**Von:** Hätzel, Maike <Maike.Haetzel@giessen.de>  
**Gesendet:** Dienstag, 2. Juli 2024 16:16  
**An:** Bernt Sapauschke; Kraft, Steffen  
**Cc:** Lepold, Jonas  
**Betreff:** AW: Frage Vorflut des Regenwassers  
**Anlagen:** Einleitstellen\_Lahnstraße.pdf

Ich bräuchte aktuell aber mal die Hilfe / Information der MWB für das **Projekt Lahnstraße 2.BA (Bahnbrücke)**

Stand	Datum	Name
Einleitstellen Lahnstraße Gießen	bearbeitet	Projektleiter
	gezeichnet	Zeichner
	geändert	Zeichner

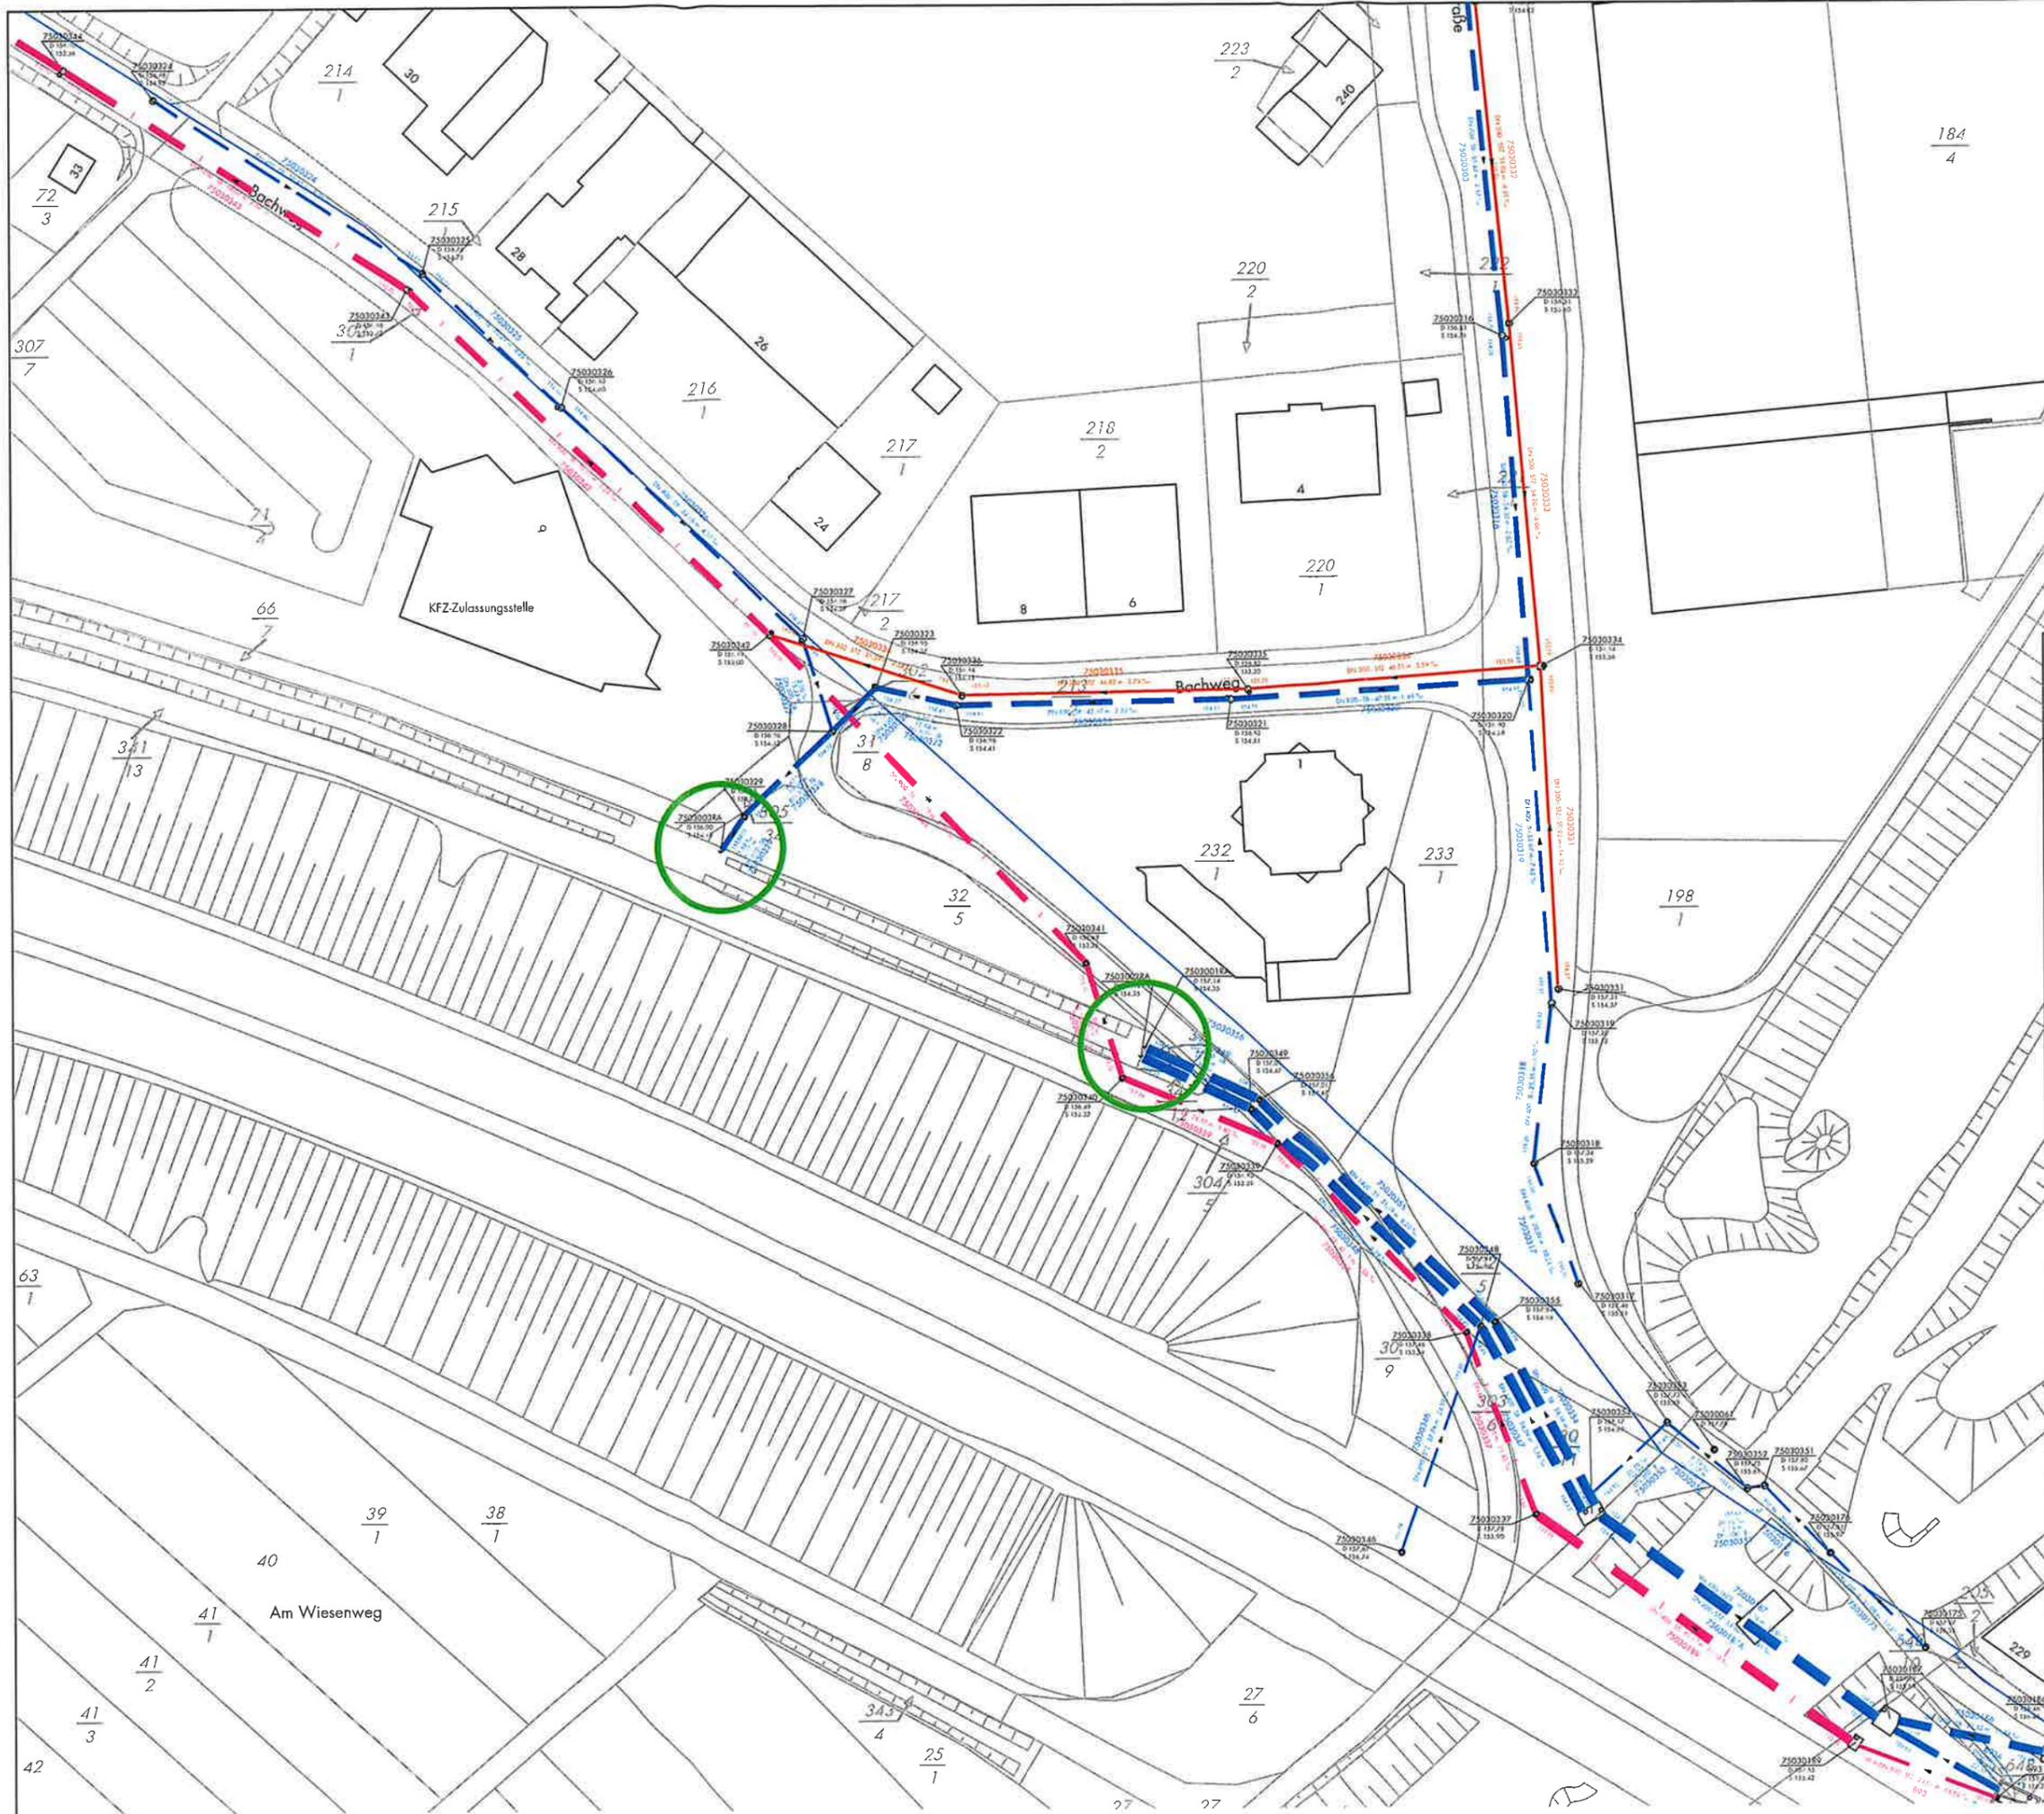
Im Zuge der PLAFE benötigt der RP Dez 41.3 (im Vorfeld der Planprüfung) ein paar Angaben zur Ableitung von Regenwasser – und alles nur für 150m2 Mehrversiegelung!!!

Gefragt wird nach der Einleitungsstelle / der Einleitungserlaubnis / und ggf. Darstellung Fließweges – daher benötige ich u.U. für den Nachweis auch Übersichtspläne.

Wie geht die MWB mit der Behandlung des Straßenoberflächenwassers nach DWA-A 102 um (habt Ihr auf dem weiteren Fließweg ggf. zentrale Anlagen) – auf diese Frage wird bereits heute vom RP im Vorfeld des Verfahrens bereits verwiesen.

anbei die zwei betroffenen Einleitestellen (7503003RA „Bachweg“ und 7503002RA)

Der Antrag 7503003RA Bachweg liegt aktuell zur Prüfung dem RP Gießen (mein Info bei Frau Nina Walther). Da die Änderungen zum vorliegenden Antrag marginal sind (durch Radweg, Entsiegelung der Verkehrsinsel und Grünsteifen eher positiver Effekt) bedarf es unserer Einschätzung nach dort keine Anpassung.

Der zweite Antrag 7503002RA wird in Absprache mit dem RP Gießen komplett neu erarbeitet (momentan liegt ein genehmigter Sammlerlaubnisbescheid vor).  
Beim neu erarbeiten dieses Antrags wird eine Betrachtung nach DWA 102 erfolgen.

Aktuell liegen sind keine Behandlungsanlagen in den Beriechen.
